BOHRER

KC1282CK--A

KC9682CK, KC1282CK, KC1882CK.

Ersetzen der Spannungsfeder der Kupplung. Einheiten vor Datumscode 98-01.

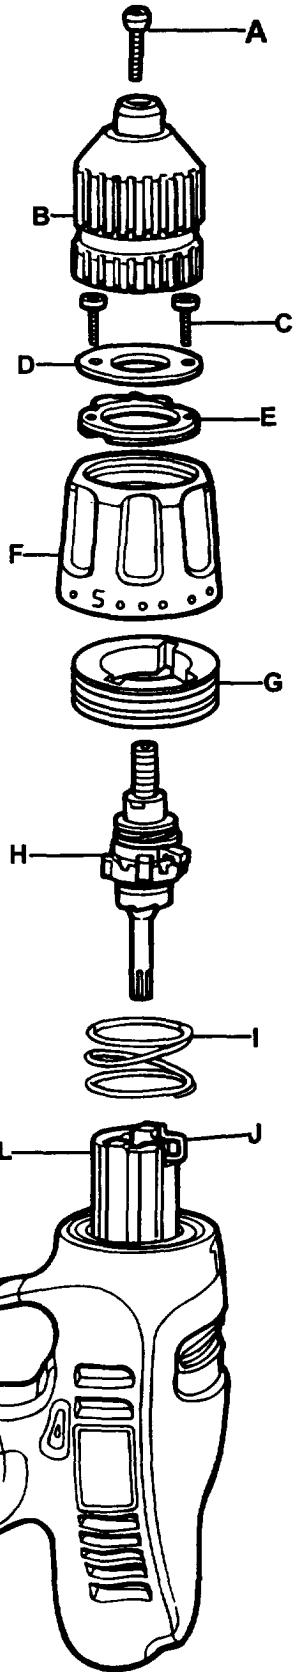
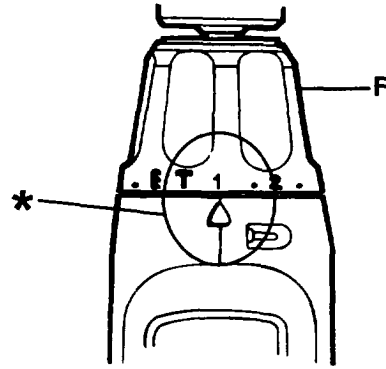
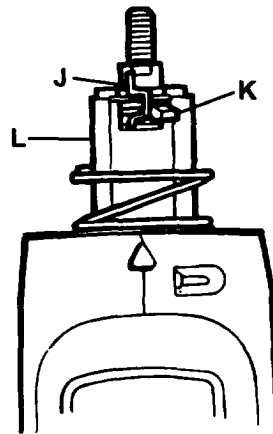
Ab Datumscode 98-01 wurde eine neue Spannungsfeder eingeführt, um die Leistung des Kupplungsmechanismus zu verbessern. Wenn nötig, ist es möglich, die Feder bei vor dem oben erwähnten Datumscode hergestellten Einheiten zu ersetzen; dabei wird Teil 18 der entsprechenden Wartungszeichnung und Teileliste verwendet. Das vollständige Reparaturverfahren finden Sie im Servicebulletin KC9682_b.
